Oggetto: Centrale Termoelettrica Enel Produzione S.p.A. di Porto Empedocle
Decreto AIA DVA-DEC-2009-0001913 del 28/12/2009
Istanza di modifica ai sensi dell'art. 29 *nonies* del D.Lgs. 152/06 e s.m.i.

L'ENERGIA CHE TI ASCOLTA. GEM/SAI	Tipo documento/ Document type Nota Tecnica	Codice revisione/Code-revision PEABOLFS0994 - 00	27/11/2013
	[Progetto/Project:] Centrale di Porto Empedocle		Pagina/Sheet 1/9
	Titolo/Title: Impianto Trattamento Acque Reflue di Centrale e scarico SF2 - Uso provvisorio durante scavi		Indice Sicurezza/ Security Index <i>Uso pubblico</i>

Uso provvisorio dell'ITAR e dello scarico SF2 durante gli scavi per la
realizzazione del nuovo Impianto Turbogas.

Figura 1 – Planimetria d'impianto: ubicazione dell'area d'intervento e sistemazione nuove apparecchiature.

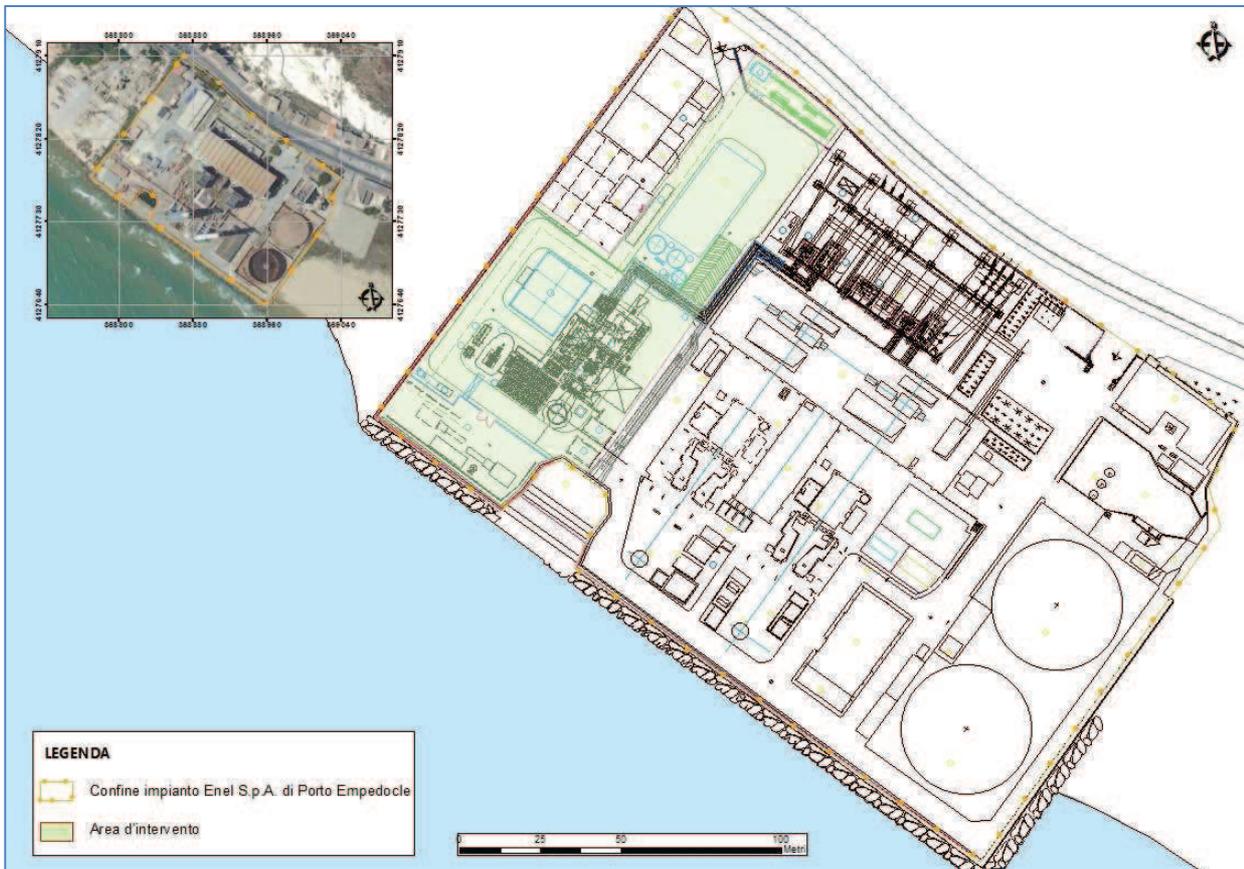
Per la realizzazione del nuovo impianto TG si prevede l'esecuzione di scavi, per l'alloggiamento delle strutture di fondazione del turbo-gruppo e della relativa ciminiera, la cui profondità massima stimata è pari a 3,5 m da p.c..

Nella figura seguente (Figura n. 1) si riporta la planimetria della Centrale con evidenziata l'area interessata dai più consistenti interventi di realizzazione delle opere in Progetto.

Figura 2 – Ubicazione del serbatoio "serbatoio di neutralizzazione" e area indicativa di localizzazione delle vasche/serbatoi di raccolta delle acque di aggotamento

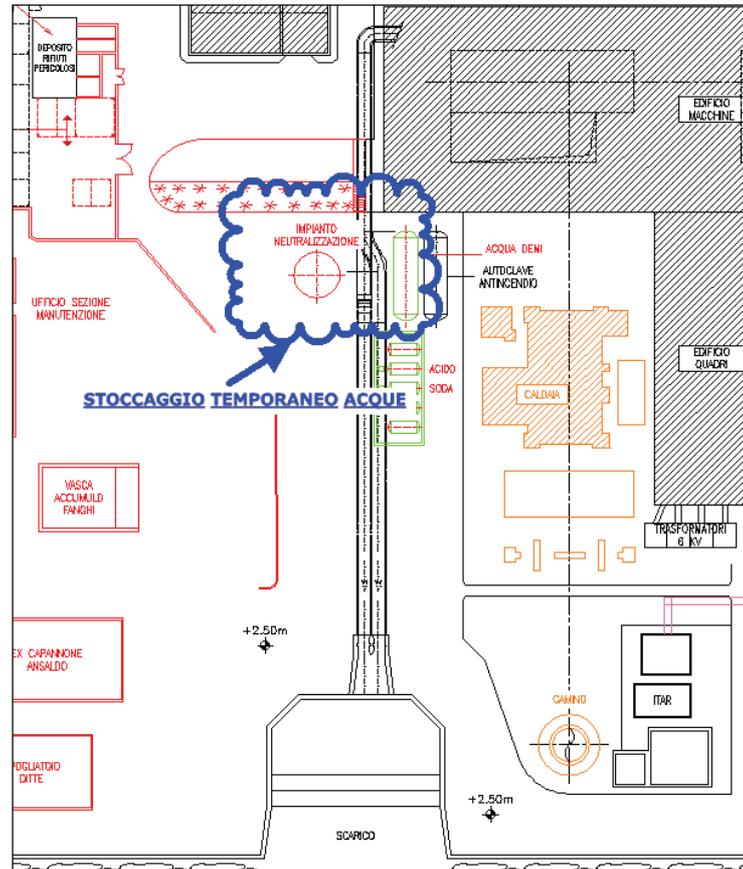
- 1) serbatoio esistente "serbatoio di neutralizzazione" della capacità complessiva di circa 80 m³ ubicato come indicato nella figura 2 in prossimità della sala macchina esistente.
- 2) posizionamento n. 2 vasche/serbatoio provvisorie fuori terra (V2 e V3) della capacità corrispondente a circa 5-10 giorni di produzione di acqua di aggottamento, per un volume complessivo preliminarmente stimato di circa 150-180 m³.
